工程指示 / 要求簡箋(E.I.)

編號：EI / 193 / 19 修改版次：-
圖號：J - 837 工程名稱：觀塘裕民坊
工程項目：趟門 不是飛天趟位置室內收口 (T1G,T5C) (標板)
收件人：生統/ 永林 發件人：Eric Liu 日期：04/09/2019

圖號 = 837-N5090-01

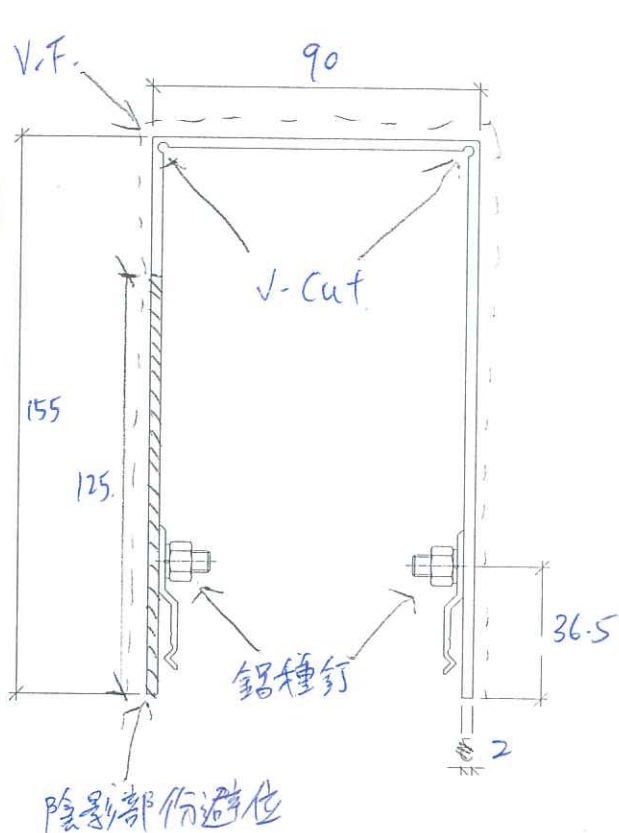
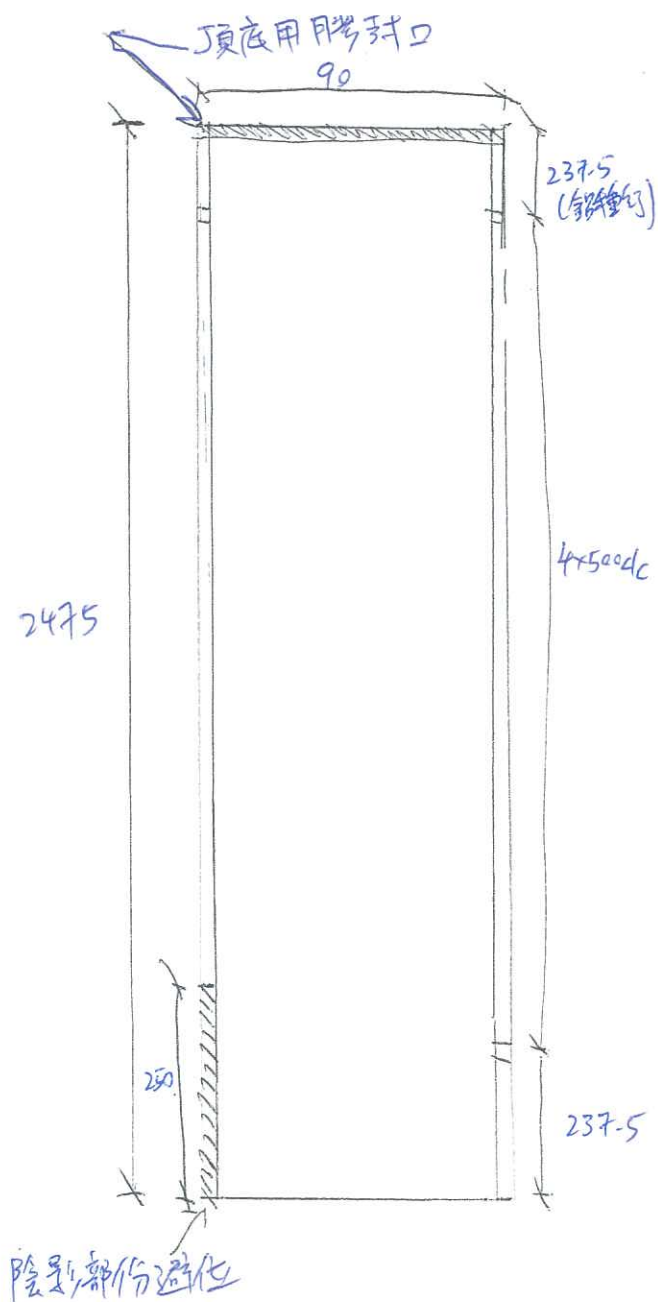
顏色: VCT803649FXL-3 (做自噴)
 數量 = 2支

TIG用

先做鋁種釘再V-cut

隱形部份遮蓋

1
5012 TYPICAL MULLION DETAIL
CURTAIN WALL

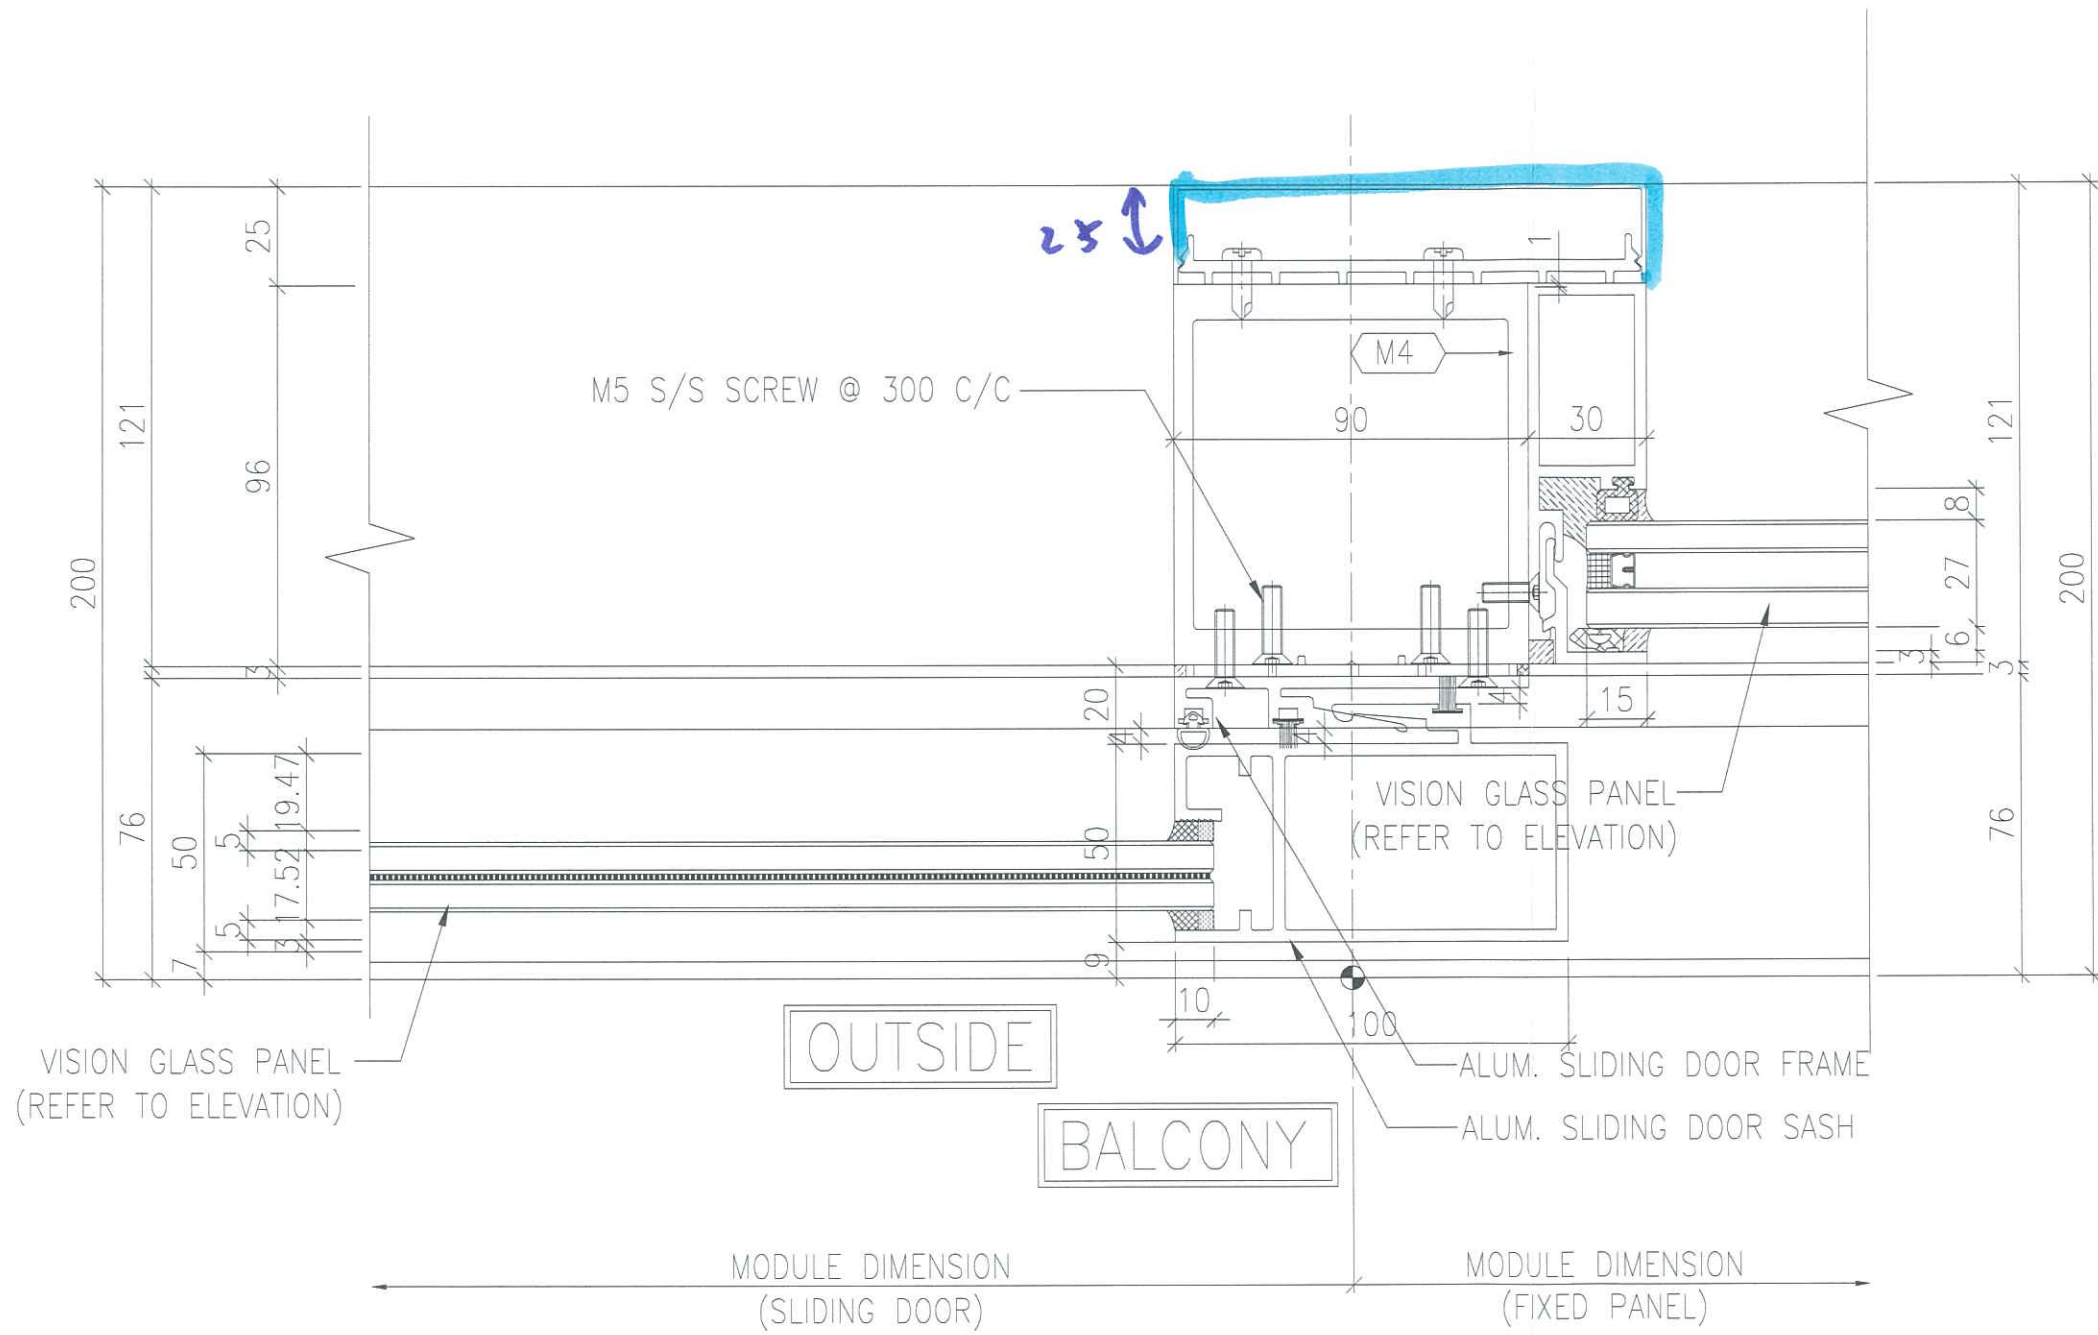
(不是预埋件)

90mm

室内铝板
